Emne: Siktsoner og befarings i Sundvegen 119

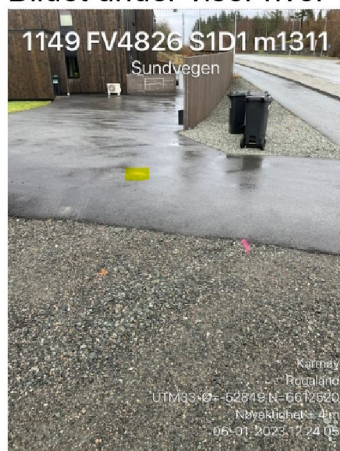
Likevel gjelder de vedtatte siktkravene i reguleringsplanen, som for g/s-vegen er 4 meter inn i avkjørselen (målt fra kanten til g/s-vegen) og 35 meter i hver retning på g/s-vegen. Selv om reguleringsplanen ikke stemmer helt med det som er på bakkenivå, så må vi likevel forholde oss til siktsonen, og dette må måles riktig iht. håndbok N100, kapittel 4.2 (se figur under):

I håndboken er det vist til at det måles 3 meter inn i avkjørselen, men i reguleringsplanen er det vedtatt å måle 4 meter inn i avkjørselen (se bildet under):

Vår oppmåling, som også er iht. håndboken, viser at deler av muren er i konflikt med siktsonen. Reguleringsplanen og håndboken sier at i siktsonen skal ingenting overstige 50 cm høyde målt fra g/s-vegbane.

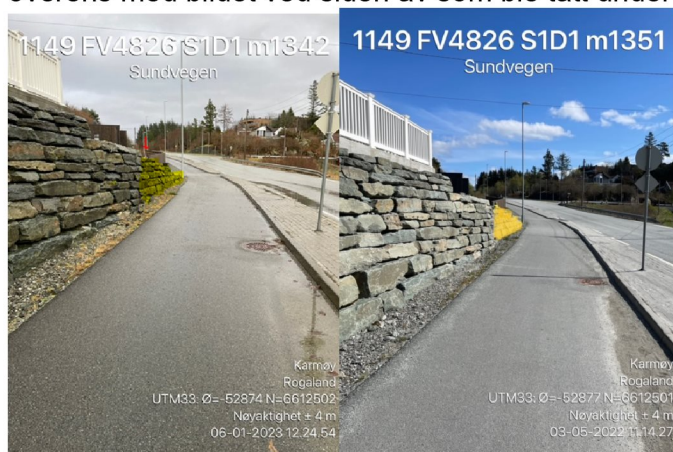
Bildet under viser hvor vi har målt oss inn i avkjørselen, 4 meter (se gult):

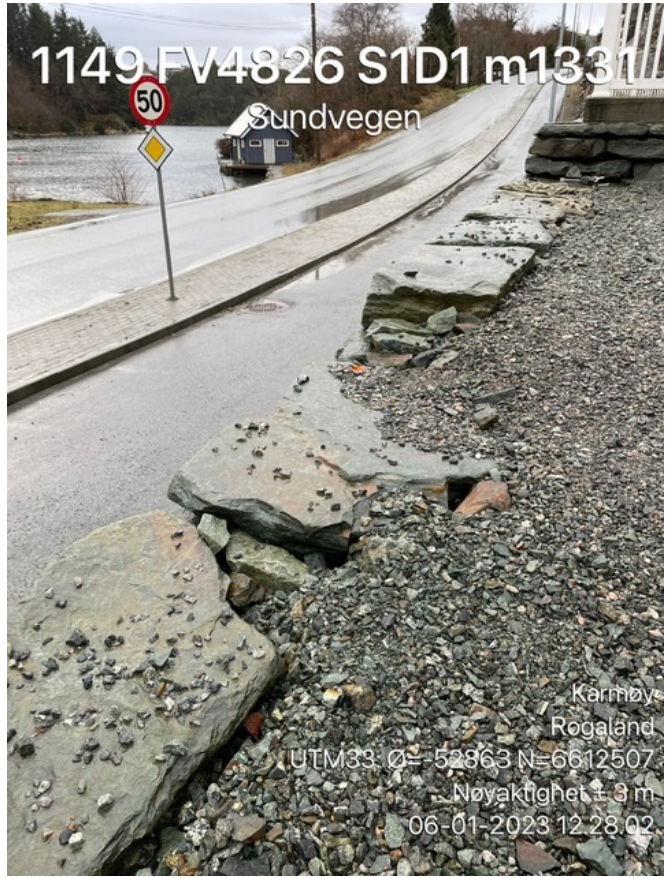
Videre viser bildet under den delen av muren som er i siktsonen (markert i gult), hvor jeg står 4 meter inn i avkjørselen, og min kollega som tar bildet står 35 meter vest i g/s-vegen. Det stemmer overens med bildet ved siden av som ble tatt under befaring 03.05.22 (se blå himmel).

Bildet under er tatt av meg, 4 meter inn i avkjørselen. Her ser jeg knapt kollegaen min som står 35 meter bort:

Det som er markert i gult av muren er vårt minstekrav i forhold til hva av muren som må justeres til 0,5 m høyde. På siste bilde ovenfor så kan det se ut som at en større del av muren er i konflikt med siktsonen. Likevel kan vi strekke oss til vårt minstekrav her som nevnt.
